我们汲取客户的反馈，对电路进行优化，推出 **ASRPRO2.0** 版本。

其 **ASRPRO** 语音识别模块 2.0 版本相比于 1.0，其外形上尺寸继续延续 1.0 版本，其内部电路进行了优化。

3.3V电源

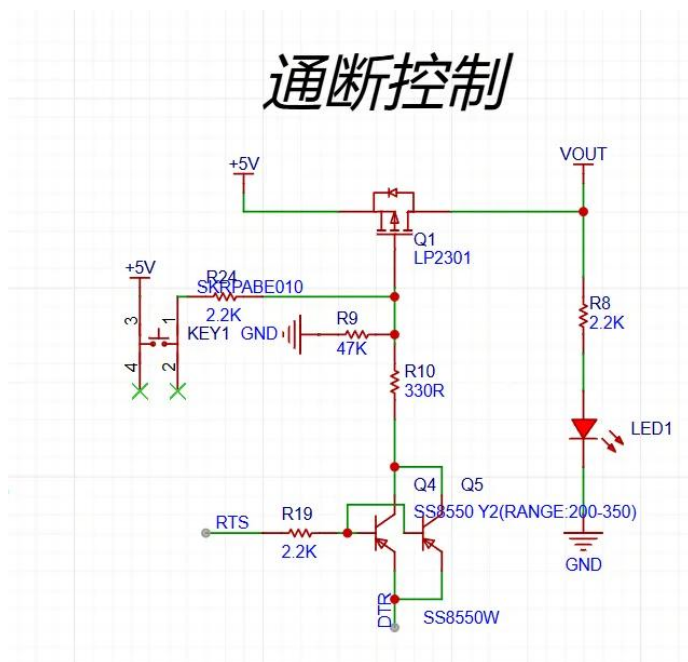
2. ASRPRO-1.0 版本上的 3.3V 输出引脚是由芯片内部引出的，很多客户接外设时，把 GND 和 VCC 接反会直接烧毁主控芯片。而 ASRPRO-2.0 版本的 3.3V 输出引脚是 LDO 电路输出的，极大的保护了主控芯片。其次 LDO 输出的电流比主控芯片输出的电流大，因此 2.0 版本 3.3V 引脚的驱动能力更强。

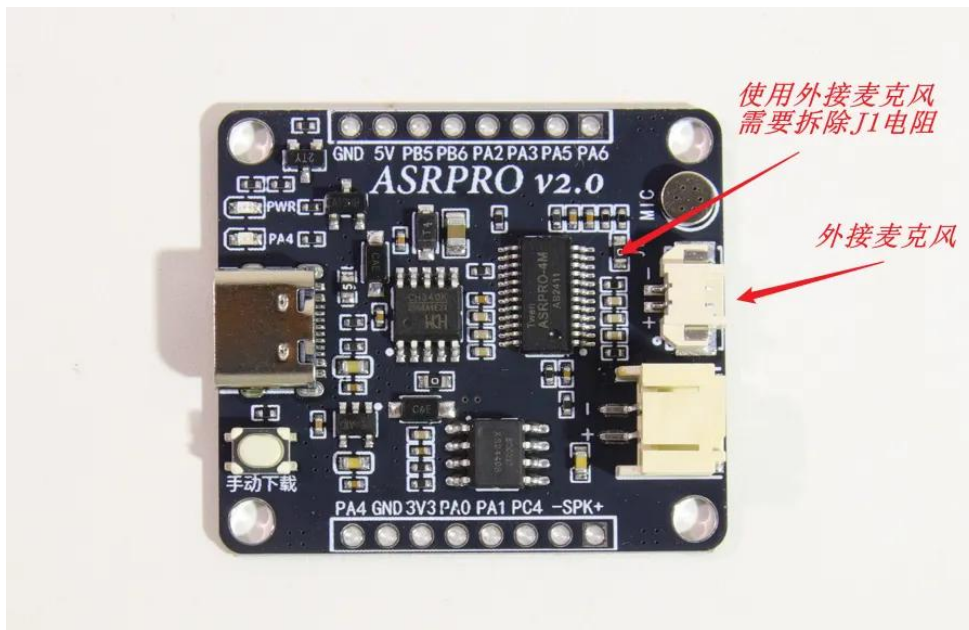
3. 在处理 ASRPRO-1.0 版本的售后时，常会有客户反应，为什么我开发板下载程序会显示“请是否连接设备 ASR-PRO”。这是因为 ASRPRO 开发板内部一键下载电路出现了问题，无法进行冷启动，因此在 ASRPRO-2.0 版本上加入了手动下载按键，出现以上情况时，可以按下按键进行手动冷启动，确保程序能够正常下载。
